Anlage 7

380-kV-Leitung Ganderkesee - St. Hülfe Nr. 309

Sonderlageplan
Zuwegung Mast-Nr. 43

Deckblatt Genehmigungsabschnitt 2

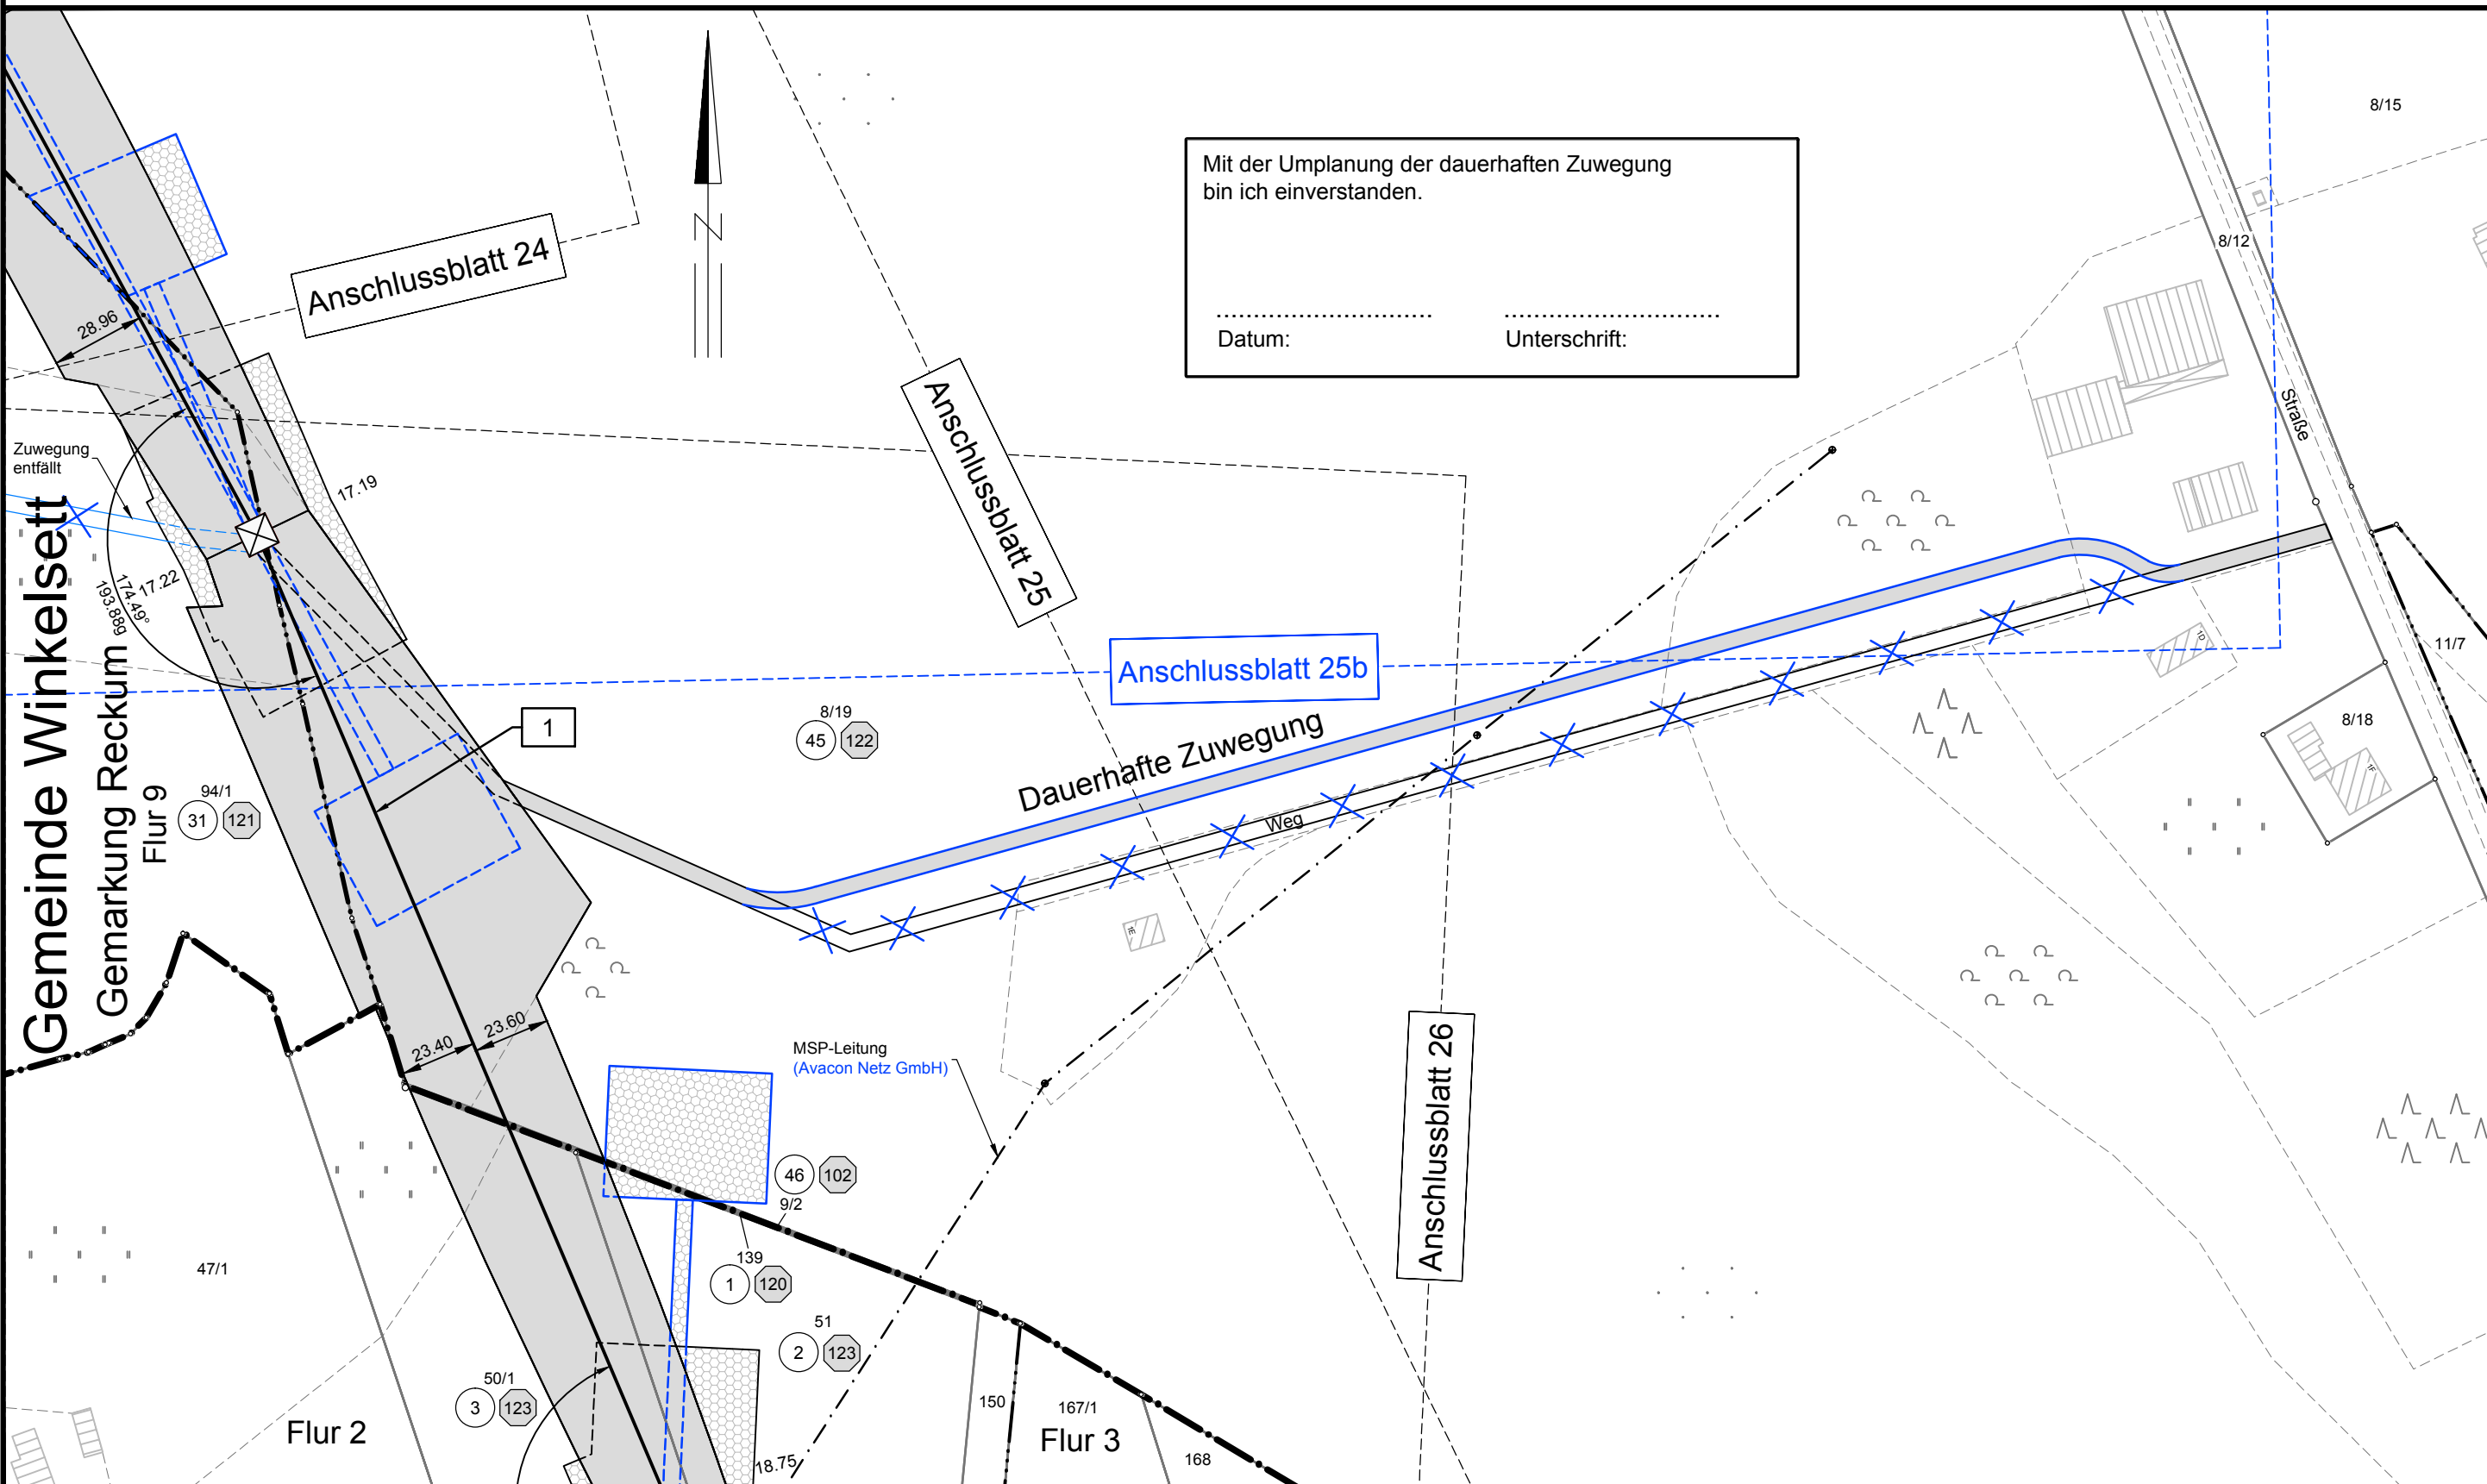
Zust.	Änderung	Datum	Name	Blatt:
B	Zuwegung M.43	Dez. 2018	K2E	25a / 61
A	DBÄ nach PFB (Flächen überarb.)	Aug. 2017	K2E
